「渦電流探傷試験、超音波探傷試験及び漏えい率試験に係る
日本電気協会の規格の技術評価に関する日本電気協会への
説明依頼事項(その1)」に対する回答(JEAC4207-2016)

令和2年12月4日
(一社)日本電気協会
原子力規格委員会

2. JEAC4207-2016「軽水型原子力発電所用機器の供用期間中検査における超音波探傷試験規程」に関する説明依頼質問

図-3200-10 突合せ溶接継手に対する走査範囲 (体積試験範囲の厚さが T の場合)

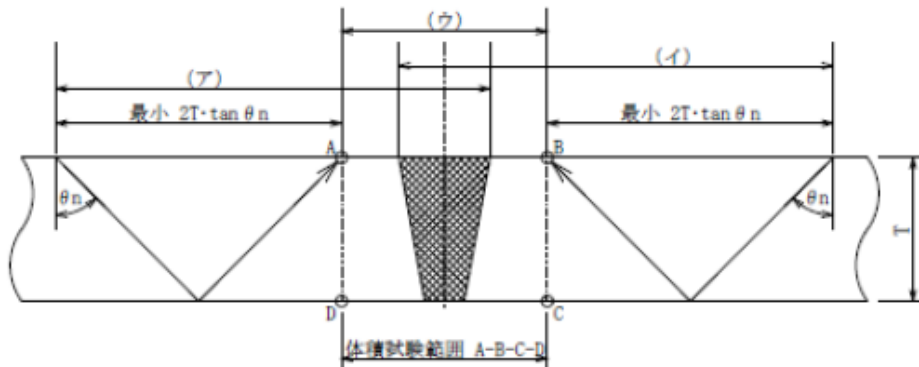
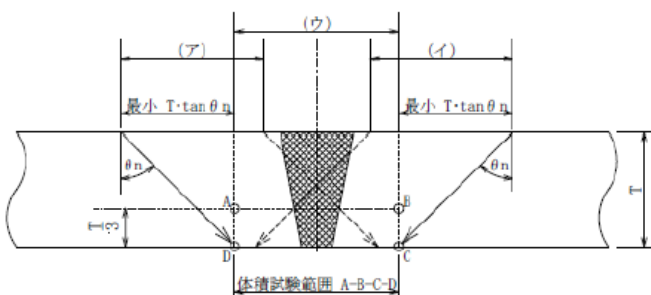
- 9) 「図-3200-10 突合せ溶接継手に対する走査範囲(体積試験範囲の厚さが T の場合)」の直射法で試験する場合において、走査範囲が(ア)及び(イ)の範囲では赤斜線で示す三角形の領域の超音波の伝播は1方向のみとなりますが、この妥当性について説明してください。また、一回反射法で試験する場合の(ア)の右端及び(イ)の左端の位置はそれぞれ B 点及び A 点に達していませんが、この妥当性についても説明してください(「図-4200-9 突合せ溶接継手に対する捜査範囲(体積試験範囲の厚さが T の場合)」についても同様)。

9) 「図-3200-10 突合せ溶接継手に対する走査範囲(体積試験範囲の厚さが T の場合)」の直射法で試験する場合において、走査範囲が(ア)及び(イ)の範囲では赤斜線で示す三角形の領域の超音波の伝播は1方向のみとなりますが、この妥当性について説明してください。また、一回反射法で試験する場合の(ア)の右端及び(イ)の左端の位置はそれぞれ B 点及び A 点に達していませんが、この妥当性についても説明してください(「図-4200-9 突合せ溶接継手に対する捜査範囲(体積試験範囲の厚さが T の場合)」についても同様)。

基本的な考え方として、溶接金属は2方向、隣接する熱影響部は1方向の探傷としています(3236 項、4245 項)。

これは従来(JEAG4207-1995 以降)から変更ありません。

図-3200-11 突合せ溶接継手に対する走査範囲 (体積試験範囲の厚さが $T/3$ の場合)

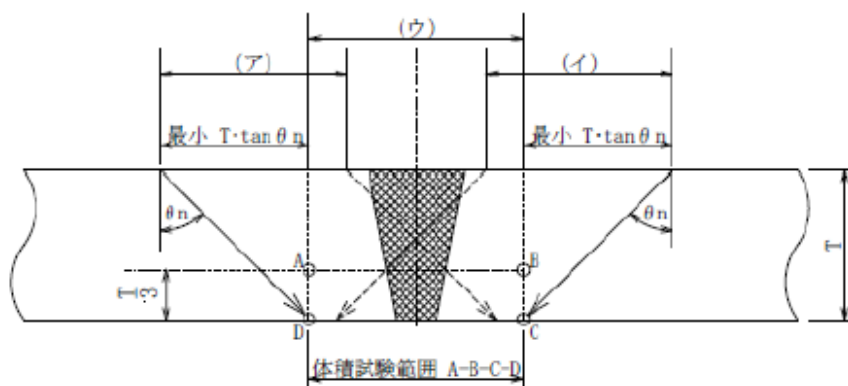
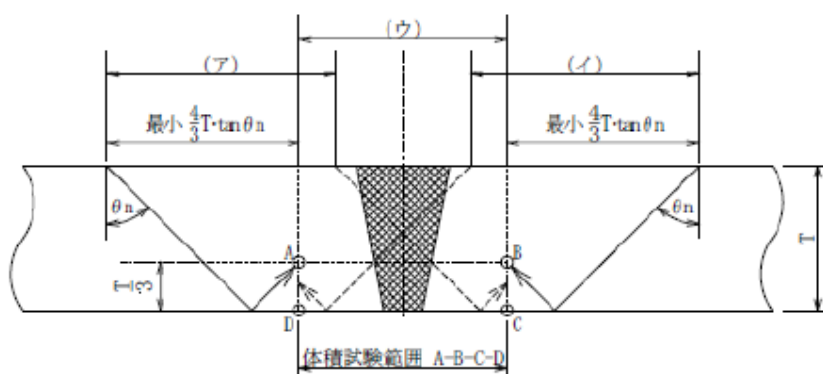
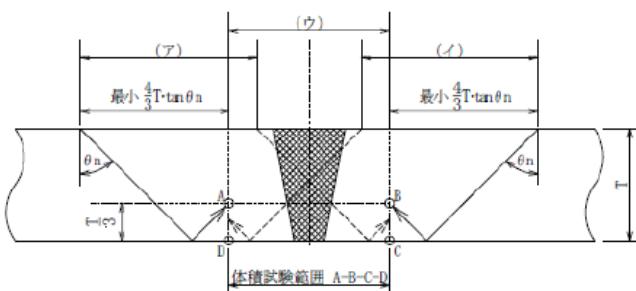
11) 「図-3200-11 突合せ溶接継手に対する走査範囲 (体積試験範囲の厚さが $T/3$ の場合)」の直射法で試験する場合及び一回反射法で試験する場合において、走査範囲 (ア) 及び (イ) の範囲と試験範囲 A-B-C-D の関係 (特に A、B 点) について説明してください ((ア) の右端及び (イ) の左端からの超音波がそれぞれ B 点、A 点に達していない。)

11) 「図-3200-11 突合せ溶接継手に対する走査範囲(体積試験範囲の厚さが $T/3$ の場合)」の直射法で試験する場合及び一回反射法で試験する場合において、走査範囲(ア)及び(イ)の範囲と試験範囲 A-B-C-D の関係(特に A、B 点)について説明してください((ア)の右端及び(イ)の左端からの超音波がそれぞれ B 点、A 点に達していない。)(「図-4200-10 突合せ溶接継手に対する走査範囲(体積試験範囲の厚さが $T/3$ の場合)」についても同様)。

A-B-C-D は維持規格で定められている検査体積を示しています。質問 9)にもある通り、溶接金属は2方向、隣接する熱影響部は1方向の探傷としています(3236 項、4245 項)。つまり(ア)の右端、(イ)の左端は、検査体積にある溶接金属について直射ビームが通過するように設定しています。

なお、現在審議を進めている改定版では、上記がわかりやすいような図に変更することを検討しています。

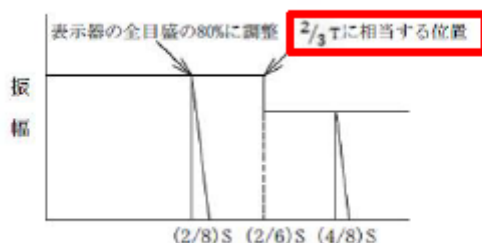
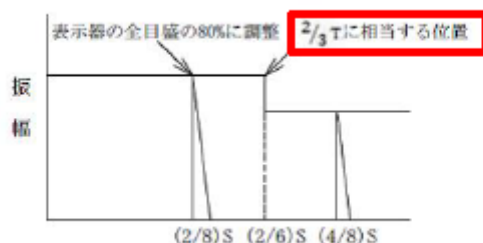
- 14) 「4200 配管の突合せ溶接継手」を縦波斜角で探傷する際に、「4252 基準感度の設定 (試験部の厚さが 25 mm 以下の場合) (図-4252-1)」において、「図-4252-1 突合せ溶接継手の基準感度の設定 (縦波斜角法で試験部の厚さが 25mm 以下の場合)」では、 $2/3T$ に相当する位置を境界に、 $T/2$ 位置の横穴及び内表面のノッチからのエコー高さで DAC 曲線とされています。

14) 「4200 配管の突合せ溶接継手」を縦波斜角で探傷する際に、「4252 基準感度の設定 (試験部の厚さが 25 mm 以下の場合) (図-4252-1)」において、「図-4252-1 突合せ溶接継手の基準感度の設定 (縦波斜角法で試験部の厚さが 25mm 以下の場合)」では、 $2/3T$ に相当する位置を境界に、 $T/2$ 位置の横穴及び内表面のノッチからのエコー高さで DAC 曲線とされています。

縦波探傷を用いた場合には、ノッチのような角部の反射効率 (エコー高さ) が大きく影響を受けます。つまり内面開口きずか内在きずかによって評価を分ける必要があります。

25 mm 以下の場合では、 $2/8S$ より右側をすべて内面開口欠陥として評価した場合には、放射源位置の測定誤差を考慮してもかなり広い範囲で内面開口欠陥として分類してしまうことになり、実際の放射源を適切に評価しているとは言い難いものになってしまいます。そこで維持規格での内面 $1/3$ 探傷の考え方を取り入れて $1/3T$ までを内面開口放射源と仮定することにしました。

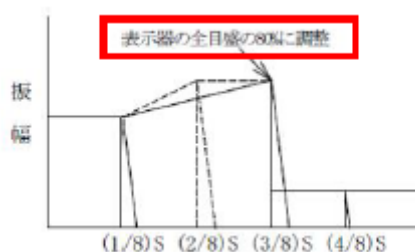
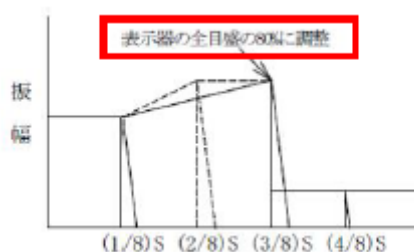
一方、「図-4251-1 突合せ溶接継手の基準感度の設定 (縦波斜角法では試験部の厚さが 25 mm を超える場合)」では、 $3/4T$ 位置の横穴があり、その位置を境界に横穴及び内表面のノッチからのエコー高さで DAC 曲線としています。

図-4251-1 も、測定値に基づくと、図の(2/6)S 位置ではなく (2/8)S 位置から右側は (4/8)S 位置の振幅と同じにしない理由を説明してください(4331 (容器管台とセーフエンドとの異種金属突合せ溶接継手の場合)、4431 (SUS 鋳鋼の場合)も同様)。

図-4251-1 も、測定値に基づくと、図の $(2/6)S$ 位置ではなく $(2/8)S$ 位置から右側は $(4/8)S$ 位置の振幅と同じにしない理由を説明してください (4331 (容器管台とセーフエンドとの異種金属突合せ溶接継手の場合)、4431 (SUS 鋳鋼の場合) も同様)。

25 mm を超える場合は、校正用横穴が設けられている位置に合わせた方が、DAC 線を描くときにわかりやすいため、 $3/8S$ までとしています。

図 4.1.2.3-1 試験体概略形状

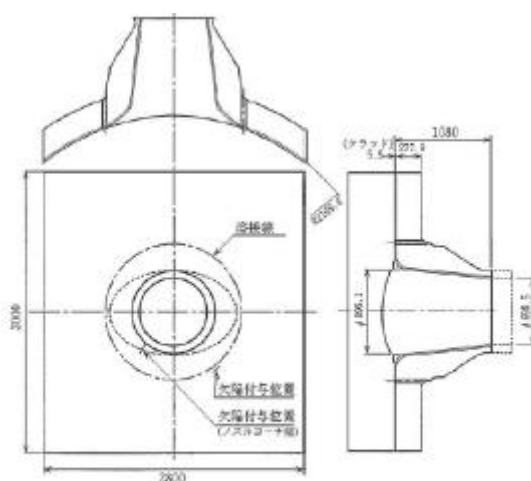
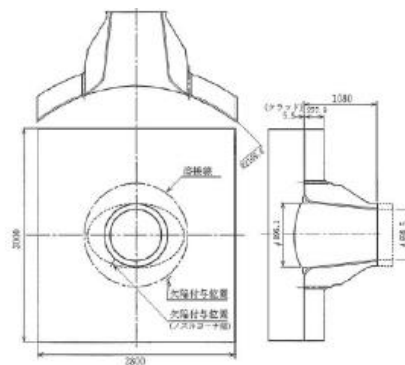
日本電気協会の変更前後比較表では「誤記訂正(898mm→698.5mm、UTS 報告書再確認)(正誤表発行済)」とあるが、正誤表では 698mm を正としています。UTS 報告書に記載された PWR の RPV 入口ノズルの試験体形状(下図)は、管台内面がテーパ状で胴の周方向断面では管台の胴内面側にも別の楕円状テーパが付いているので、管台内径 698.5mm では指定できません。また、管台内面の丸みの部分の曲率半径が 133mm も図では確認できないので妥当性を説明してください。

管台の丸みの部分の探傷方法を規定した 3420 項では、「管台内面の丸みの部分は、斜角法により容器の外表面又は内面から試験を行う。試験部への超音波の入射方向は、胴又は鏡の内径と管台の内径とが丸みで交わる部分を管台の内径にそって結んだ円(以下「管台のコーナ円」という)に対して接線方向又は法線方向のいずれかとする。」と規定しているが、上図の 2 段テーパ付き管台のような特殊形状の場合の探傷範囲と探傷方法を説明してください。

日本電気協会の変更前後比較表では「誤記訂正(898mm→698.5mm、UTS 報告書再確認)(正誤表発行済)」とあるが、正誤表では 698mm を正としています。UTS 報告書に記載された PWR の RPV 入口ノズルの試験体形状(下図)は、管台内面がテーパ状で胴の周方向断面では管台の胴内面側にも別の楕円状テーパが付いているので、管台内径 698.5mm では指定できません。また、管台内面の丸みの部分の曲率半径が 133mm も図では確認できないので妥当性を説明してください。

管台の丸みの部分の探傷方法を規定した 3420 項では、「管台内面の丸みの部分は、斜角法により容器の外表面又は内面から試験を行う。試験部への超音波の入射方向は、胴又は鏡の内径と管台の内径とが丸みで交わる部分を管台の内径にそって結んだ円(以下「管台のコーナ円」という)に対して接線方向又は法線方向のいずれかとする。」と規定しているが、上図の 2 段テーパ付き管台のような特殊形状の場合の探傷範囲と探傷方法を説明してください。

UTS で実証された範囲として、同報告書に記載の値を記載しています。正誤表では有効数値の観点でそこまでの記述は必要ないとして 698 としましたが、UTS 報告書との整合性に関する議論があり、報告書に記載の 698.5 としました。テーパ形状の部分の内径の記述としてのご指摘はその通りですが、他の記載がないため公称内径として記載しています。なお管台内面の丸みの部分の曲率半径については、表 4.8.3.12 に記載があります。

管台内面の丸みの部分を内面側から探傷する場合には、一般的には接線方向にビームを入射します。探傷範囲については維持規格で定めるものであり、JEAC4207 としては回答しかねます。

図-A-1400-2 タンデム法

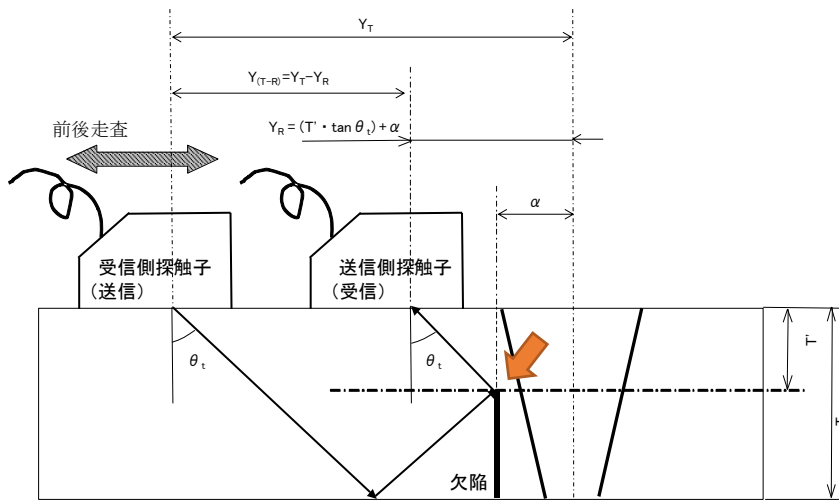
35) 「A-3620 タンデム法による測定」(2)の「a.受信側探触子の配置」(a)に規定する「深さ方向に設定する交点位置」について、「図-A-1400-2 タンデム法」を用いて説明してください。

「深さ方向に設定する交点位置」とは、図-A-1400-2 で示す T' (一点鎖線)の深さと、きず位置(α)の交点のことです。一般的には板厚(T)の中央($T'=0.5T$)に設定することで、きずの大きな深さを推定することができます。
